«КОМПЛЕКСНАЯ ЗАСТРОЙКА ТЕРРИТОРИИ, РАСПОЛОЖЕННОЙ В ГРАНИЦАХ УЛИЦ: КАМЧАТСКАЯ-ЗАПАДНОСИБИРСКАЯ-ЭНТУЗИАСТОВ.
МНОГОЭТАЖНЫЙ ЖИЛОЙ ДОМ ГП-75. МНОГОЭТАЖНЫЙ ЖИЛОЙ ДОМ ГП-76»

Многоэтажный жилой дом ГП-76
РАБОЧАЯ ДОКУМЕНТАЦИЯ

Архитектурно-строительные решения.
Секция 76.4

Изм.	№ док.	Подп.	Дата
1	07-26		04.26

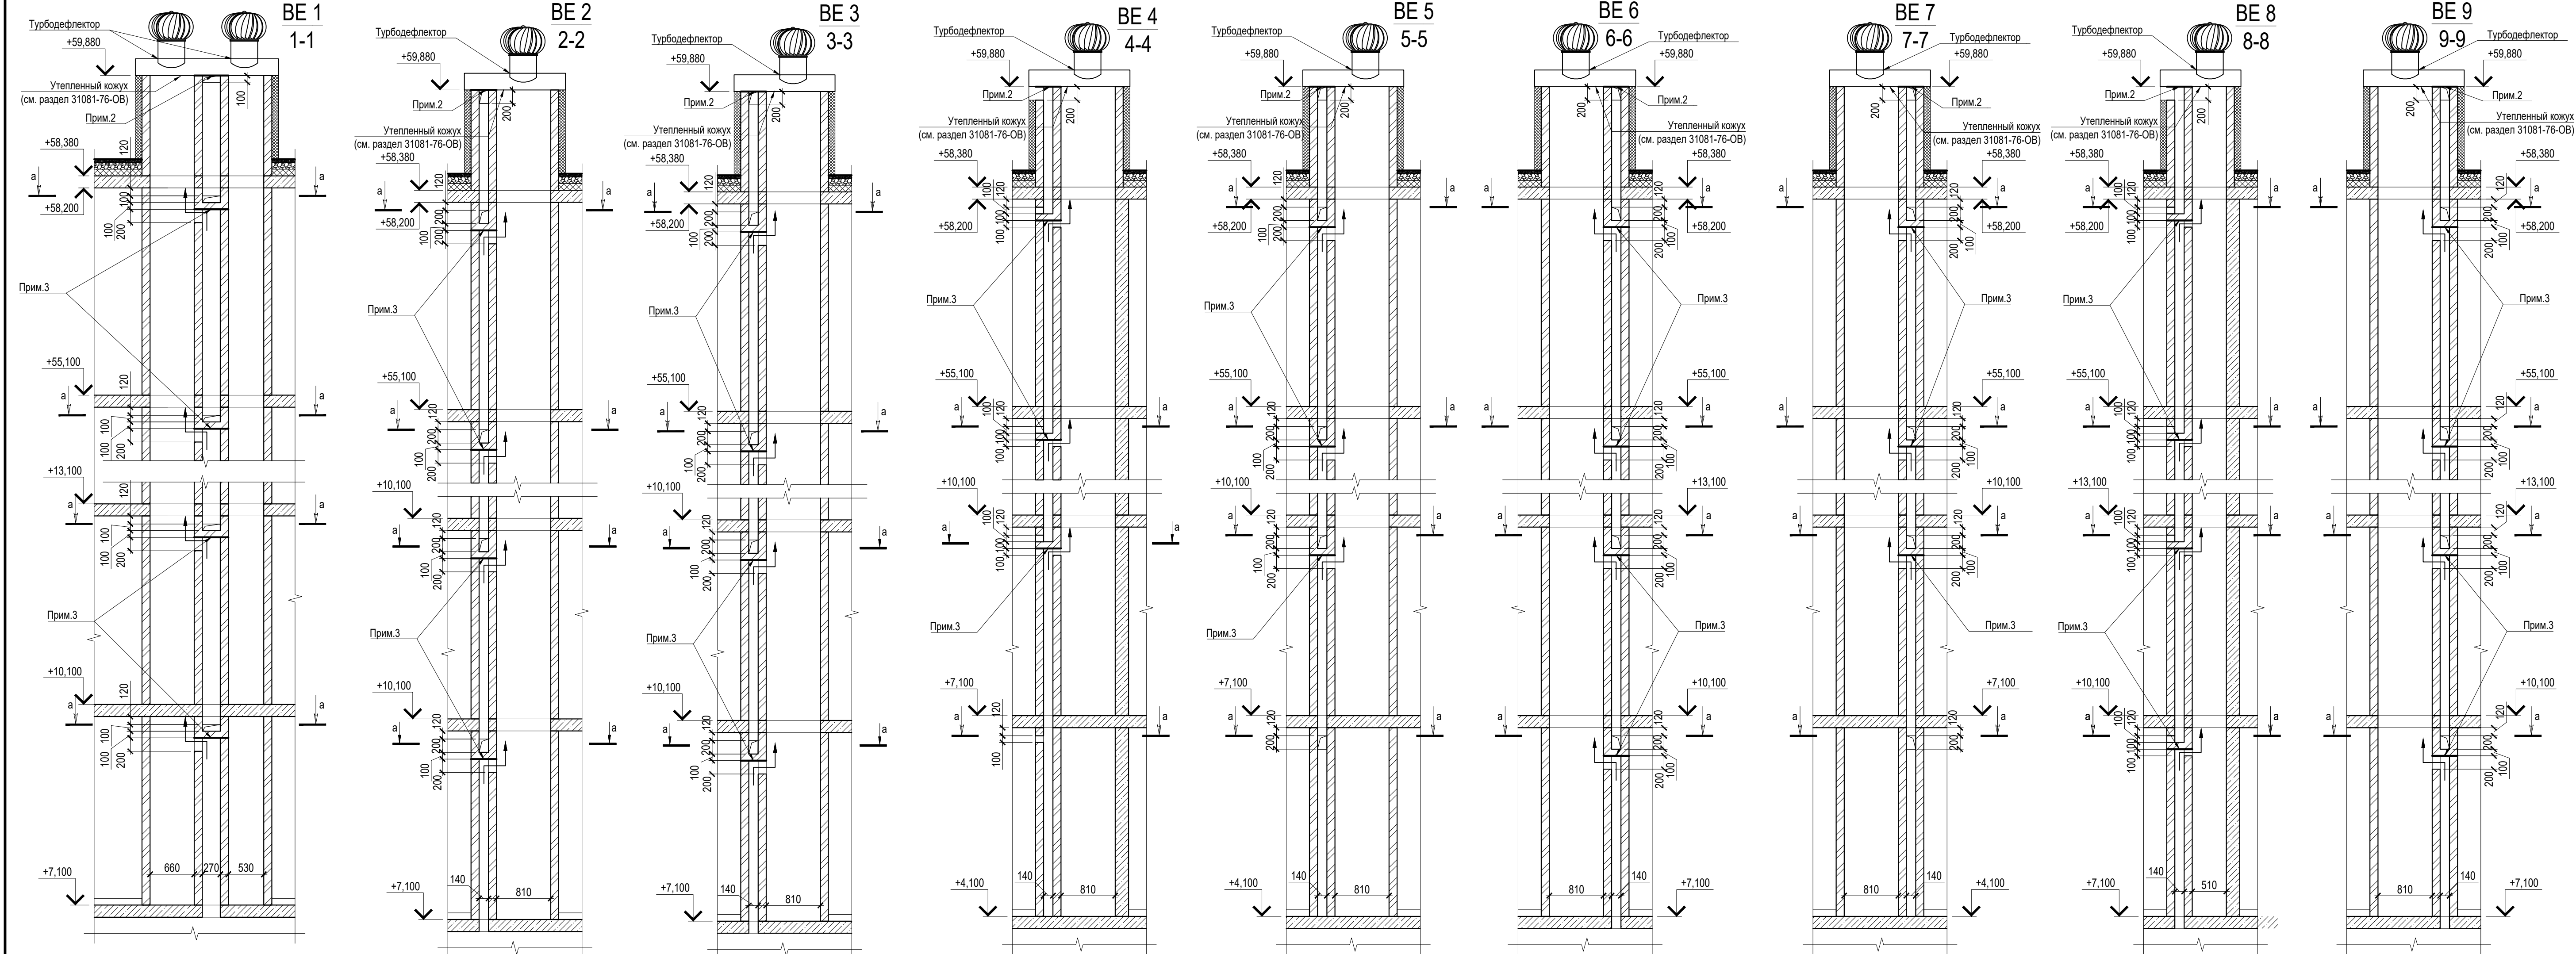
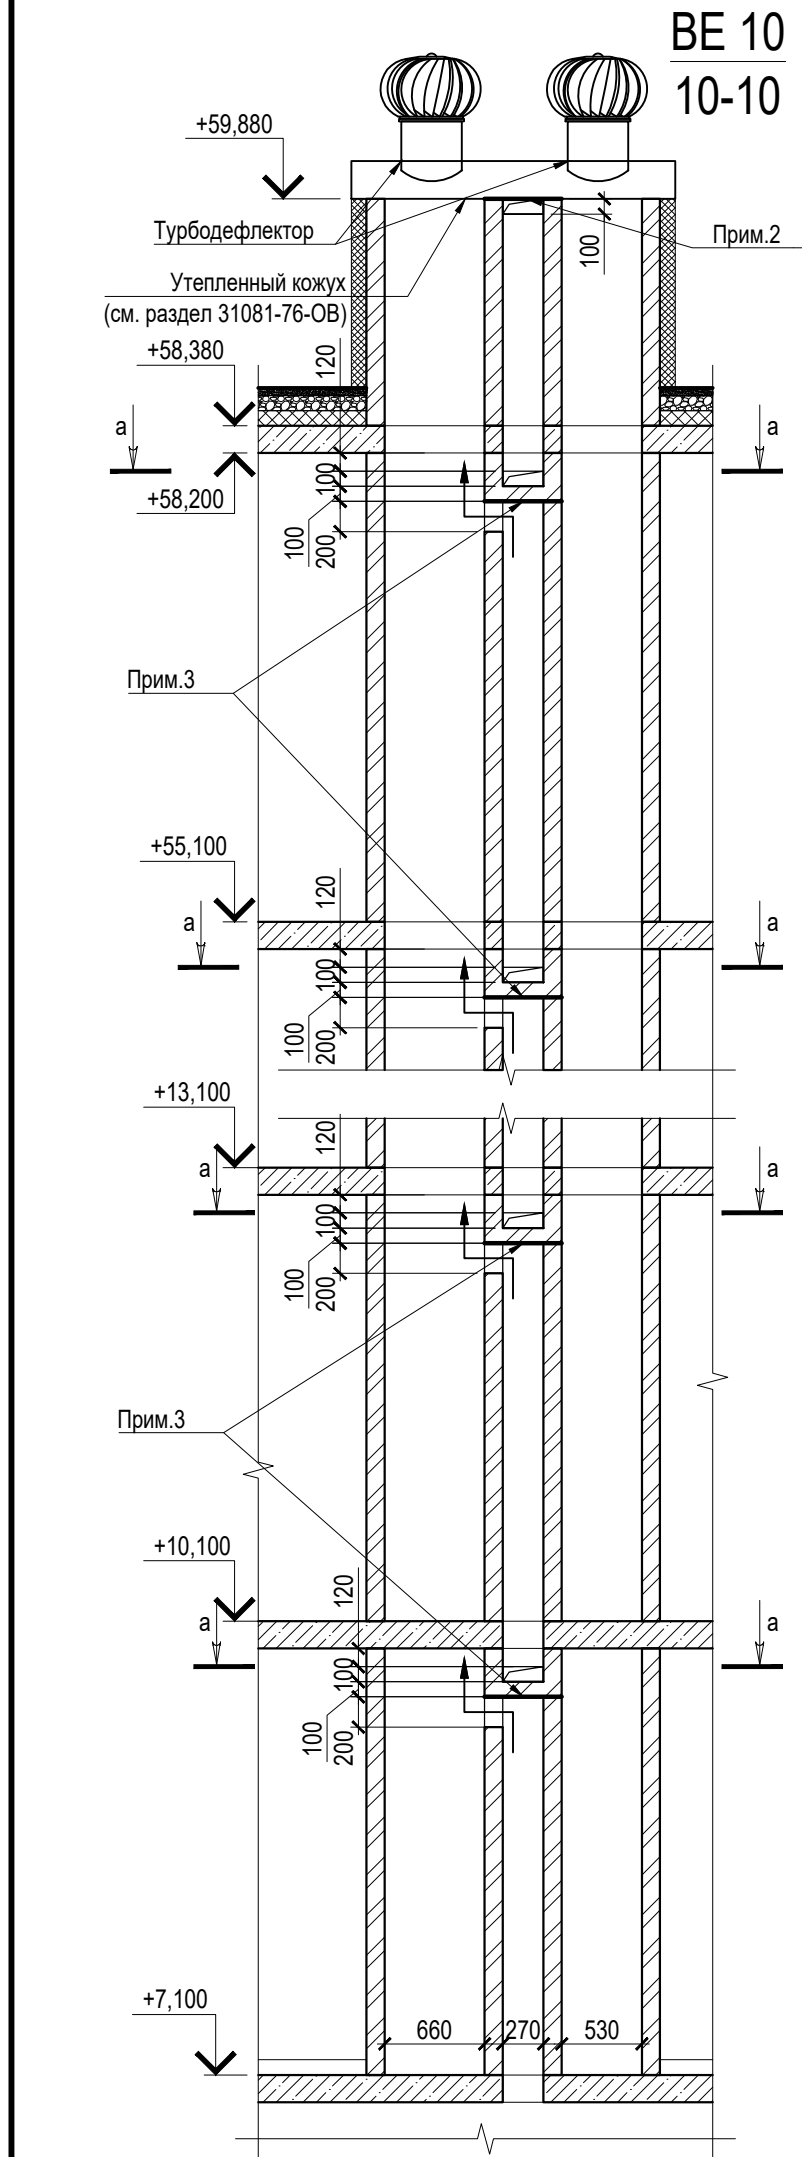
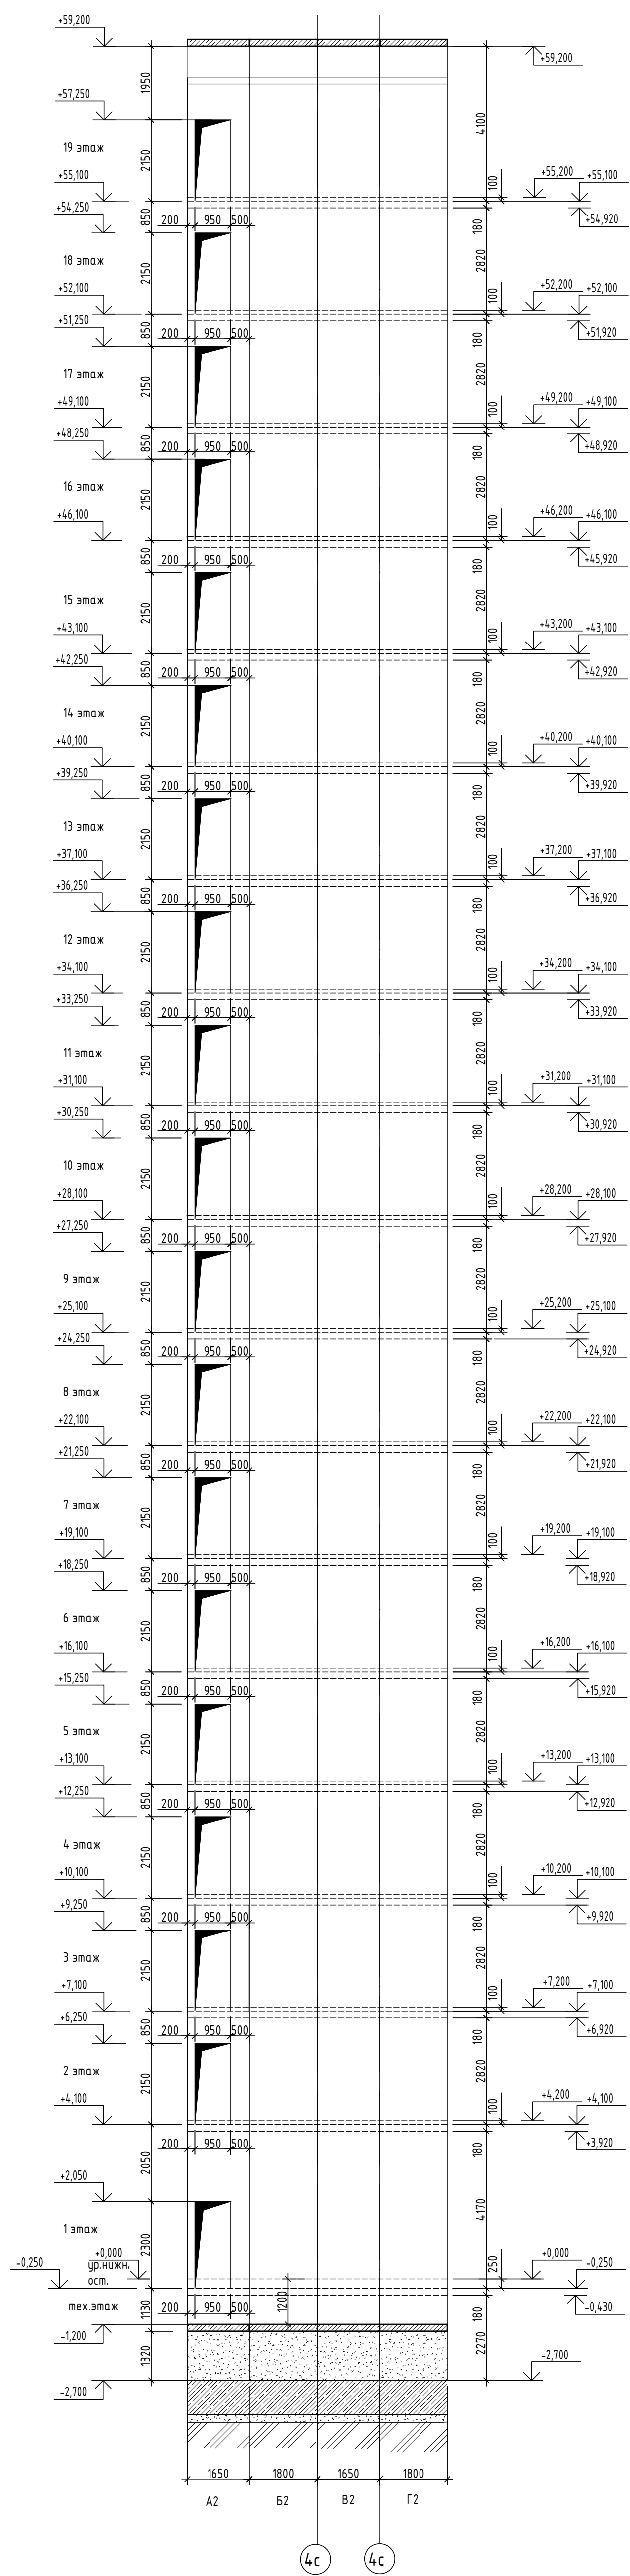
Разрешение		Обозначение	31081-76-АС4		
07-26		Наименование объекта строительства	«Комплексная застройка территории, расположенной в границах улиц: Камчатская- Западносибирская-Энтузиастов. Многоэтажный жилой дом ГП-75. Многоэтажный жилой дом ГП-76»		
Изм.	Лист	Содержание изменения		Код	Примечание
1	1	Внесена информация об измененных листах		5	
	4,5,6	Изменены размеры отверстий ОВ под кладку: 270(н)х140 —> 200(н)х140 140(н)х270 —> 100(н)х270		4	
	4,5,6	Изменена отметка низа отверстий ОВ-2 (Ø133) на 2,0м от ур.ч.п.		3	
	8	Откорректированы развертки вентиляционных шахт в соответствии с новыми размерами отверстий		4	
	11	Добавлен разрез		3
